実行計画の取組み状況および
指摘事項への対応について

平成23年4月25日

関西電力株式会社

2. 指摘事項に対する対応

電源の確保について

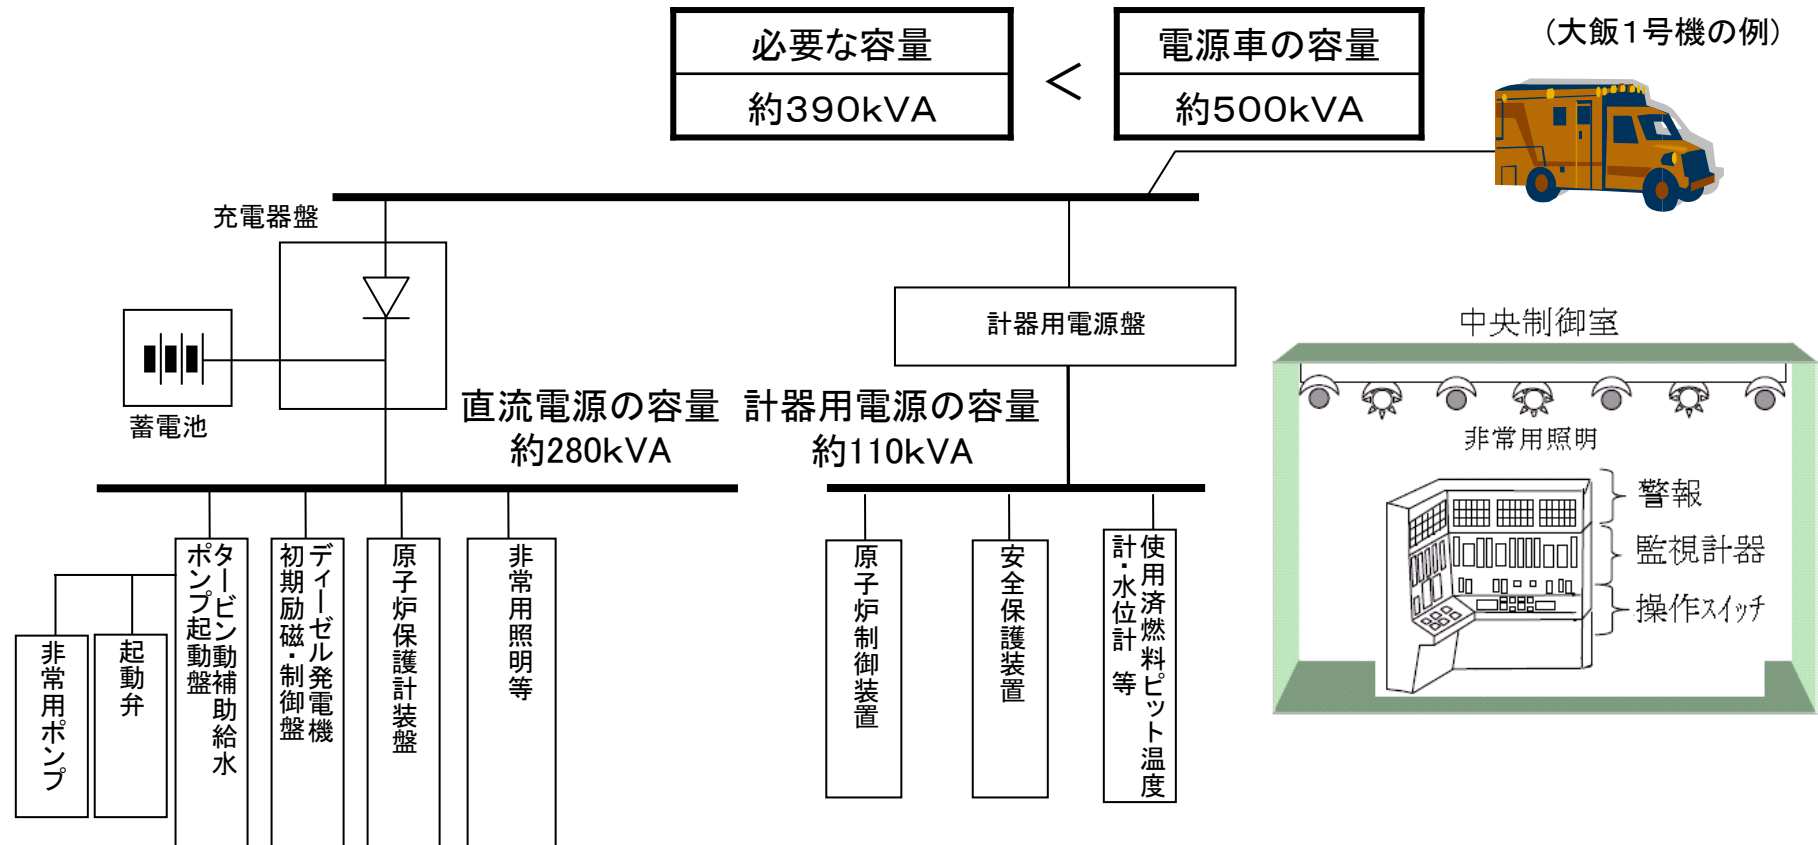
ご意見 1 : 電源車の容量は必要十分か

美浜発電所			高浜発電所				大飯発電所			
	1号機	2号機	3号機	1号機	2号機	3号機	4号機	1号機	2号機	3号機	4号機
電源車容量(kVA)	500	800	400	500	800	610	400	500	610	610	610
必要な負荷(kVA)	230	280	290	360	360	220	200	390	390	200	200

電源車を接続すれば中央制御室でのプラント監視は継続的に実施可能

炉心冷却機能の確保

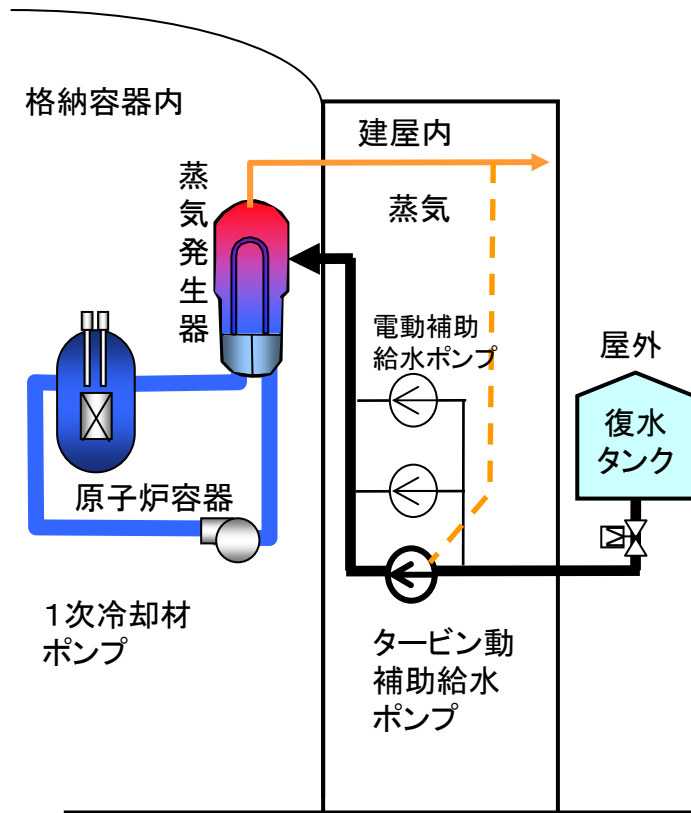
ご意見 3 :タービン動補助給水ポンプ駆動蒸気で、安定的に給水できるのか

プラント	台数 (プラント 当り)	定格性能		炉心冷却に必要な 給水流量 原子炉停止 直後 (m ³ /h)	高温停止 状態継続に 必要な流量 (m ³ /h)
		揚程 (m)	流量 (m ³ /h)		
美浜1号機	1	950	80	40	4
美浜2号機	1	950	110	60	7
美浜3号機	1	950	171	85	8
高浜1/2号機	1	950	148	75	8
高浜3/4号機	1	900	210	90	6
大飯1/2号機	2	950	123	110	12
大飯3/4号機	1	950	250	140	13

プラント	駆動蒸気圧力 (MPa)	揚程(m)	流量(m ³ /h)
美浜1・2・3	0.3	150	18
高浜1・2 高浜3・4	0.3	150 130	18 16
大飯1・2 大飯3・4	0.3	150 95	18 50

タービン動補助給水ポンプは、蒸気発生器に水を供給し、原子炉を冷却するのに必要な水を給水し続ける機能を有する

炉心冷却機能の確保

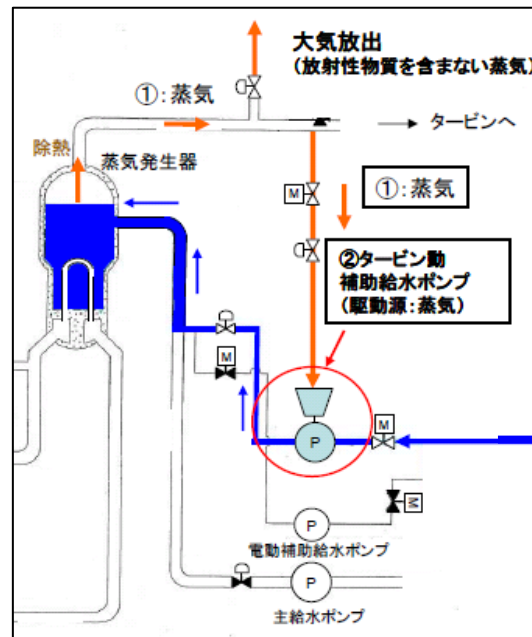
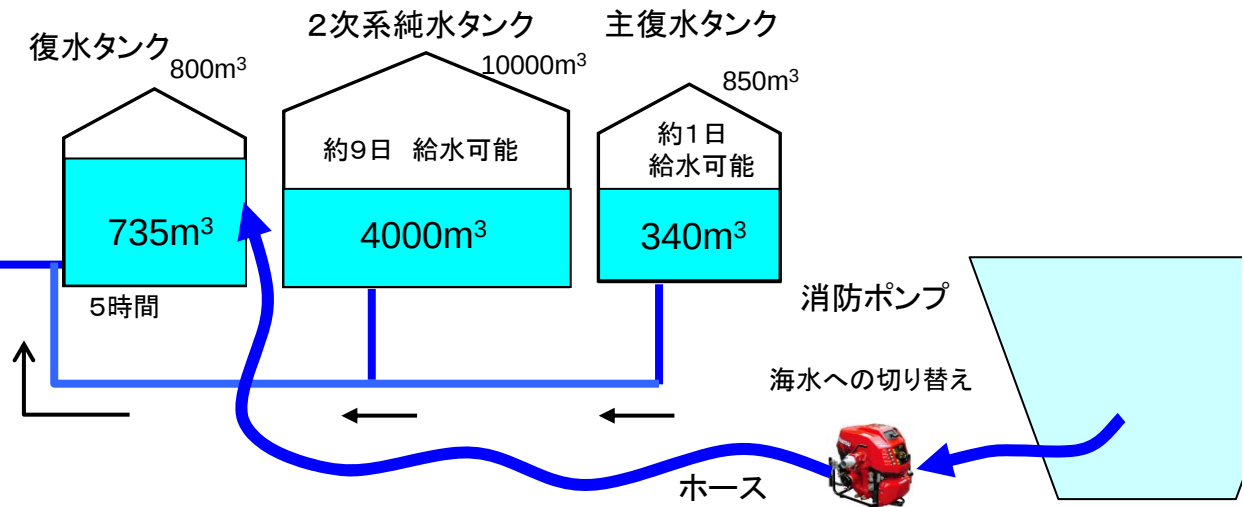
ご意見 4 : タービン動補助給水ポンプの水源(復水タンクなど)の容量は

美浜発電所			高浜発電所				大飯発電所			
	1号	2号	3号	1号	2号	3号	4号	1号	2号	3号	4号
復水タンク[m³]	200	270	480	480	480	520	520	735	735	730	730
2次系純水タンク[m³]	600	600	1200	1080	1080	2400	2400	4000	4000	4200	4200
淡水タンク(注1)[m³]	680	690	2400	2530	2530	4300	4300	340	340	-	-
保有水量合計[m³]	1480	1560	4080	4090	4090	7220	7220	5075	5075	4930	4930
真水給水可能時間[日]	9	5	13	13	13	30	30	10	10	9	9

発電所内で保有しているタンクの淡水で5日間以上の給水が可能であり、その後、海水で継続冷却

炉心・使用済燃料ピット冷却機能の確保

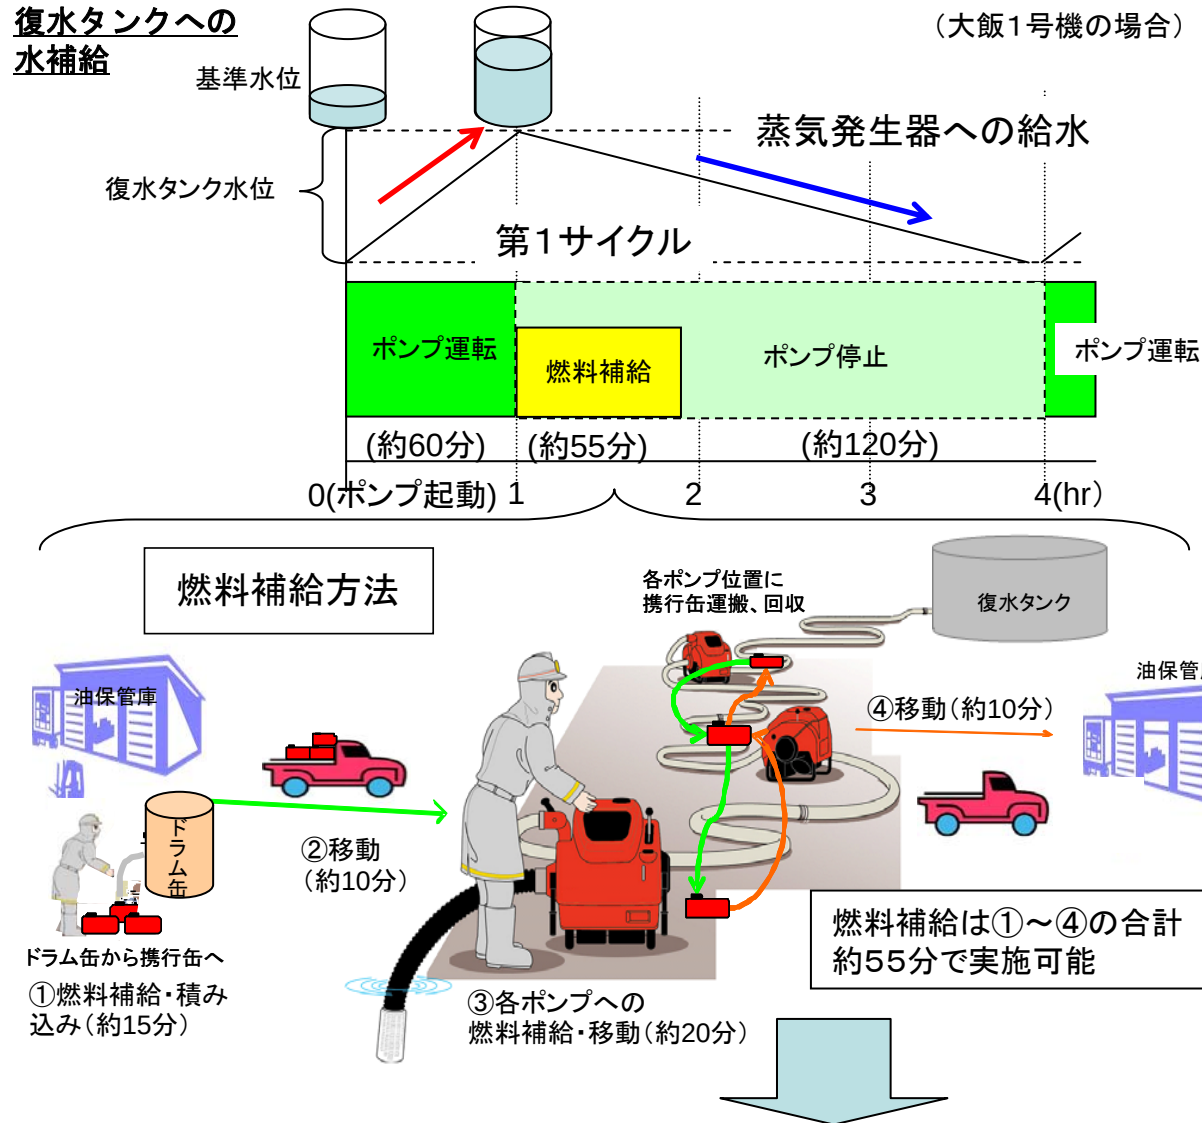
ご意見 5. 消防ポンプへの燃料補給方法は

美浜 発電所	高浜 発電所	大飯 発電所
燃料の最大消費量	460 ℓ/日	1710 ℓ/日	1420 ℓ/日

○燃料の最大消費量は、全ユニット合計で、約 3600ℓ/日

○燃料補給は発電所構外からのタンクローリ、空輸(ヘリコプター)により補給

消防ポンプは燃料補給により継続的な運転が可能である

最終的な冷却方法

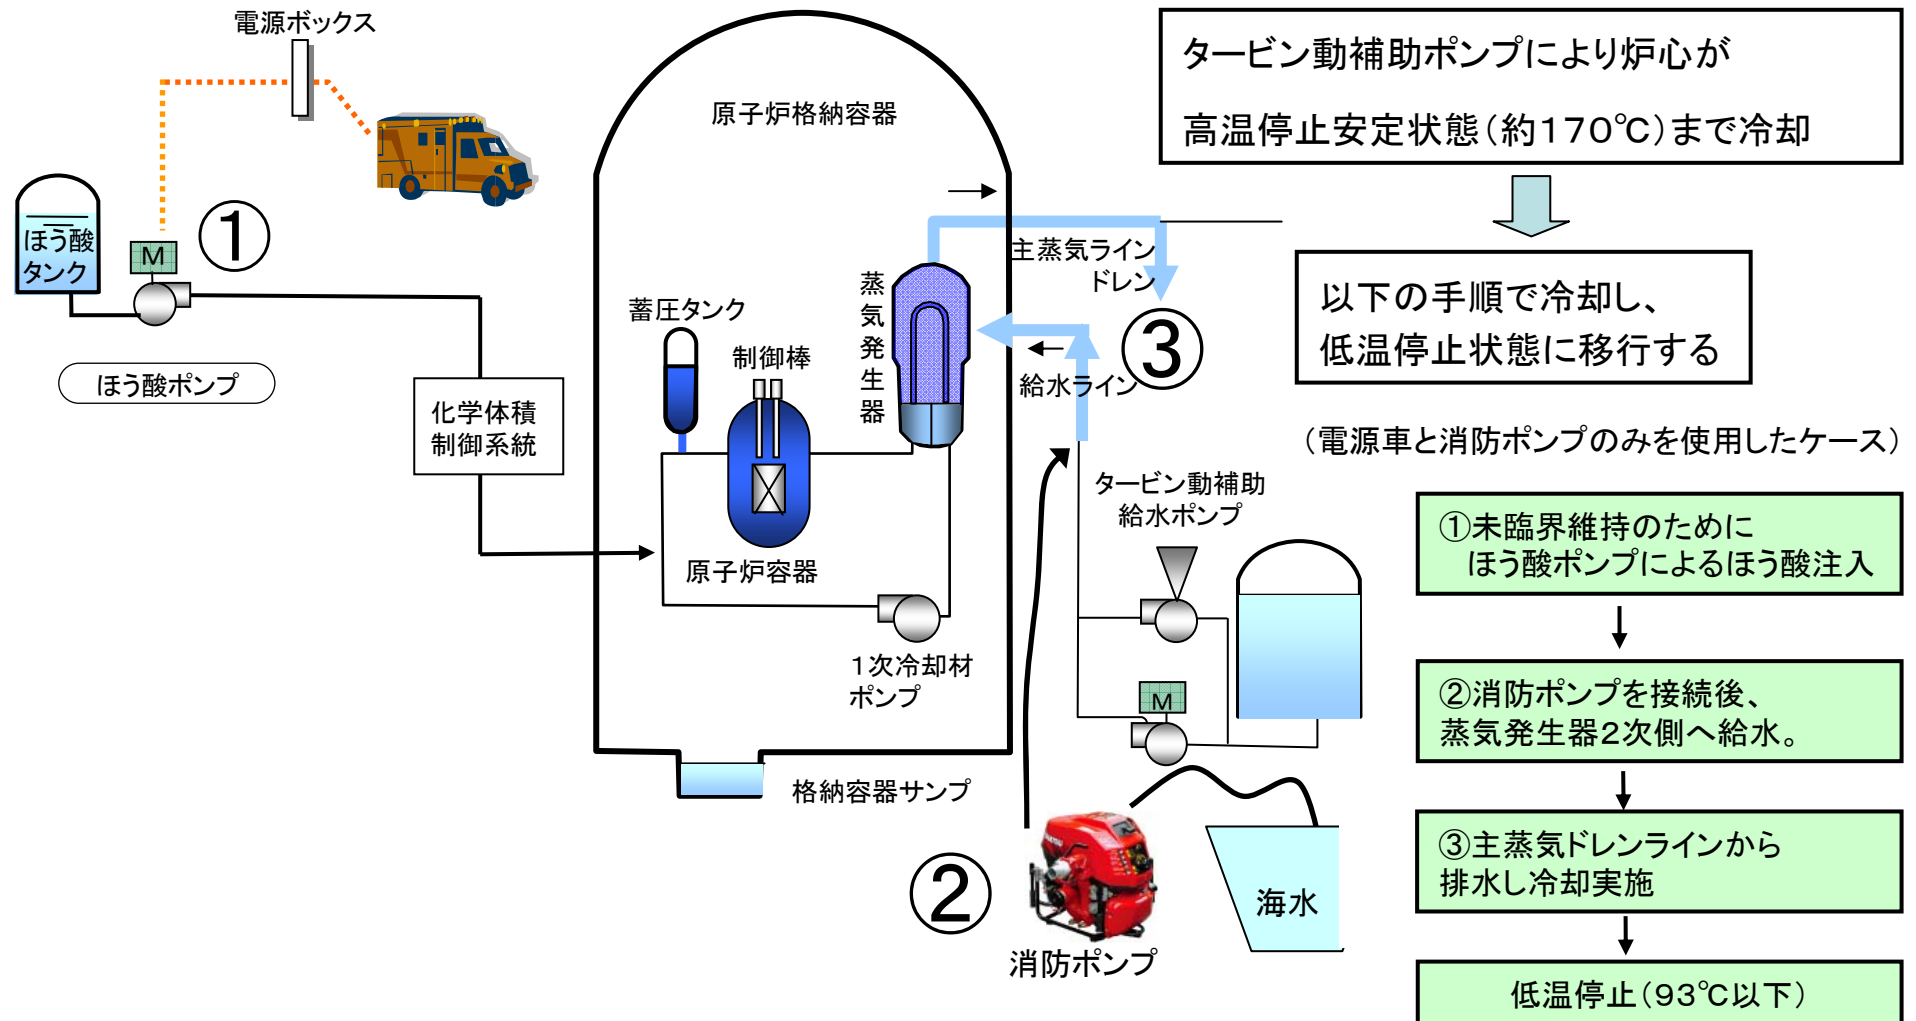
ご意見 6 : 消防ポンプ、電源車のみで 高温停止状態から低温停止状態まで冷却する方法は

最終的な冷却方法

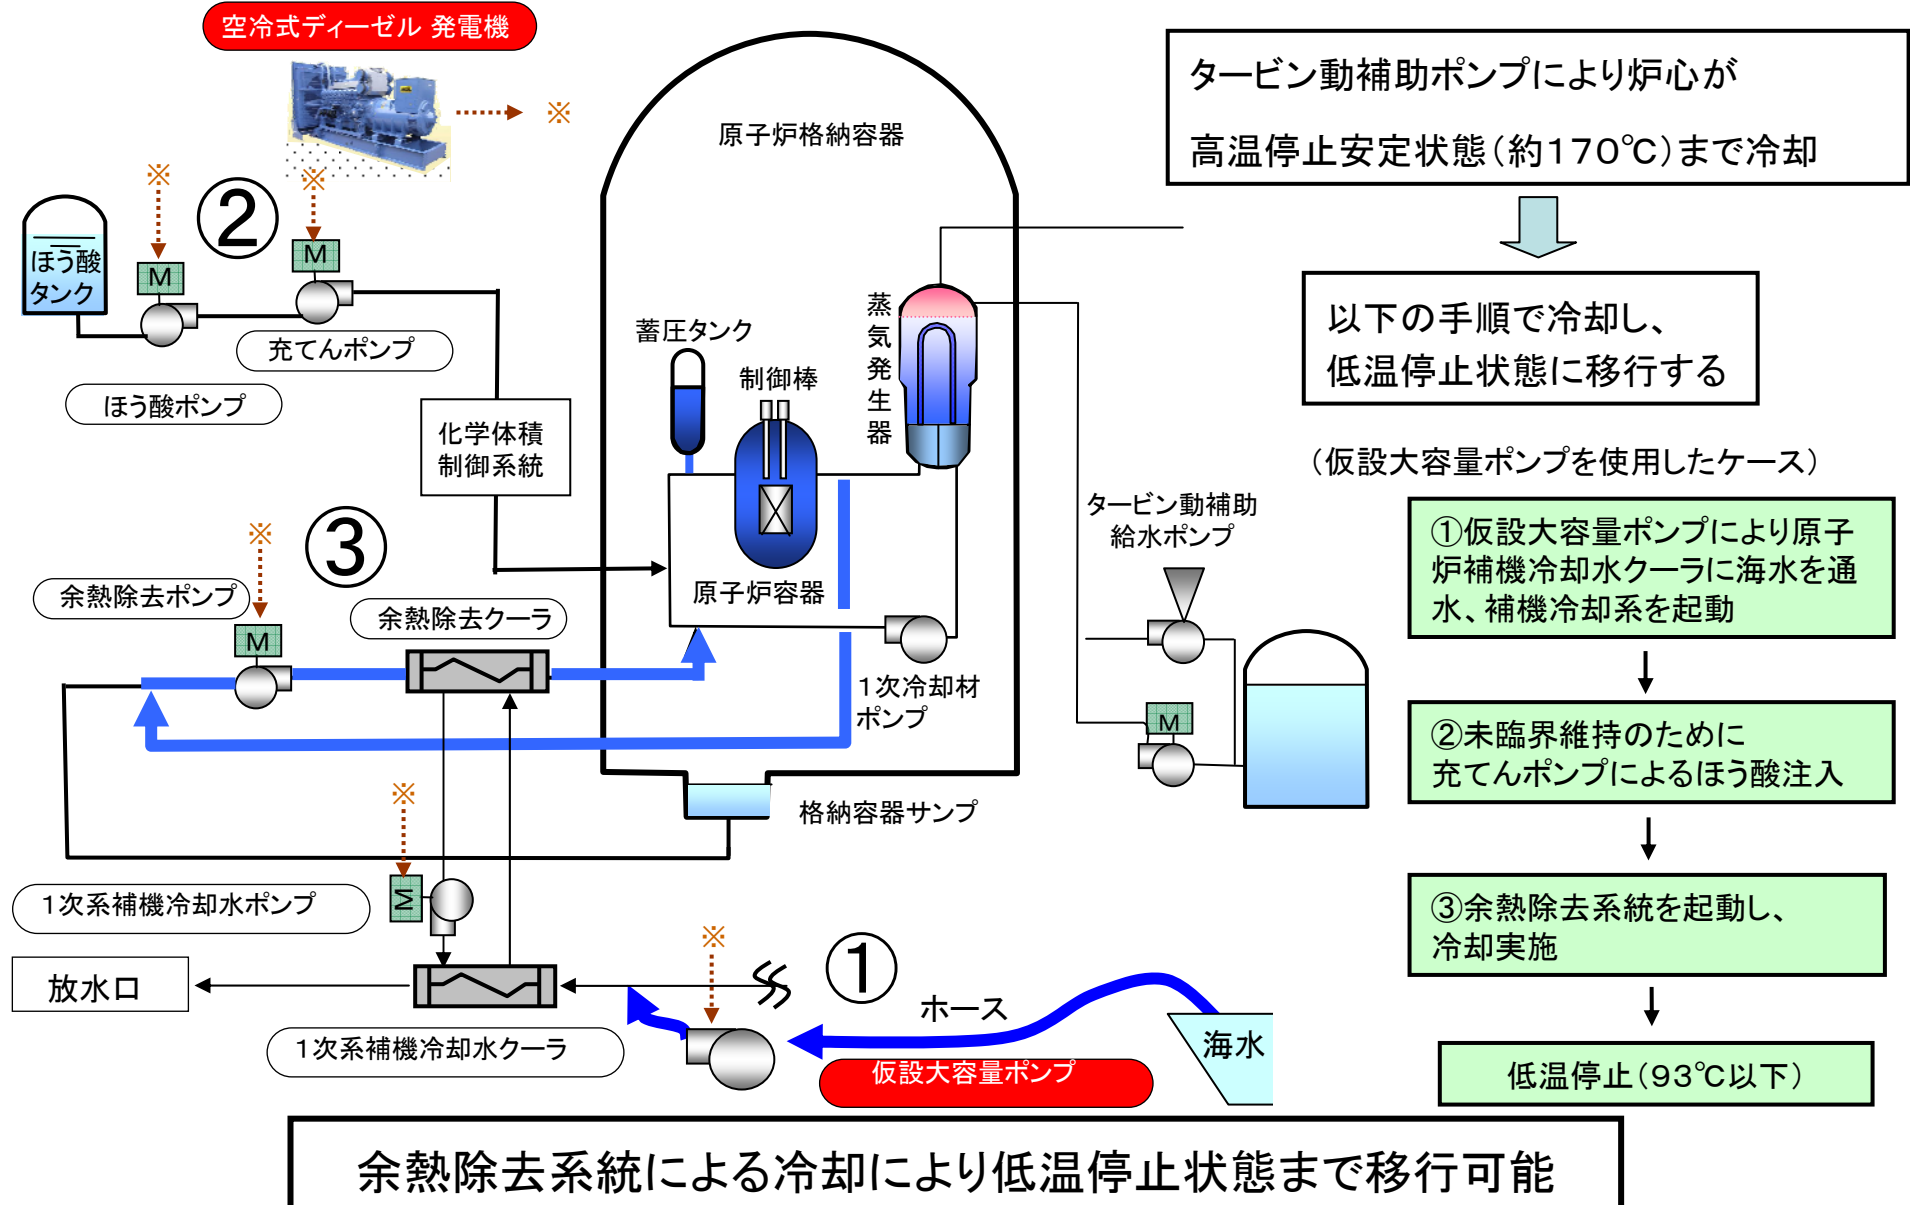
ご意見 6 : 仮設大容量ポンプを用いて原子炉を高温停止状態から低温停止状態まで冷却する方法は

電源車、タンクローリ等の設置場所

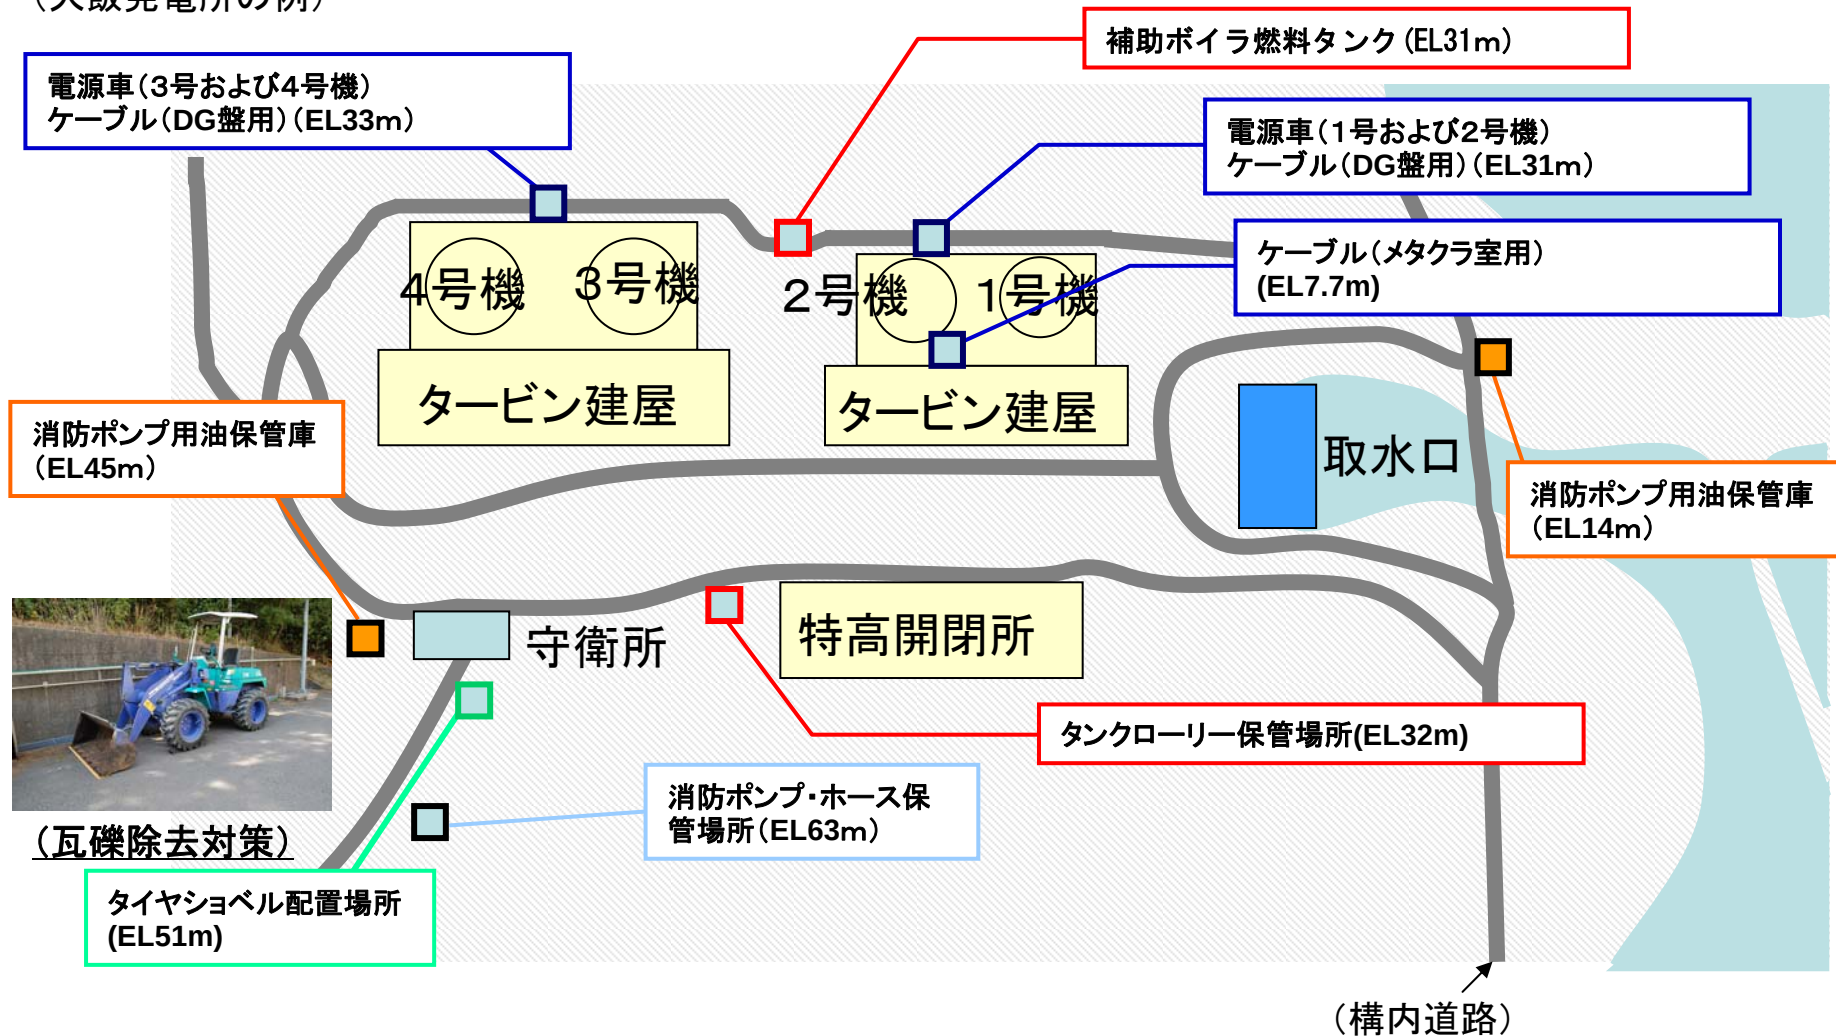
ご意見 7: 電源車、タンクローリ、消防ポンプおよび瓦礫を除去するタイヤショベルの保管場所は

津波の影響を受けない場所に保管
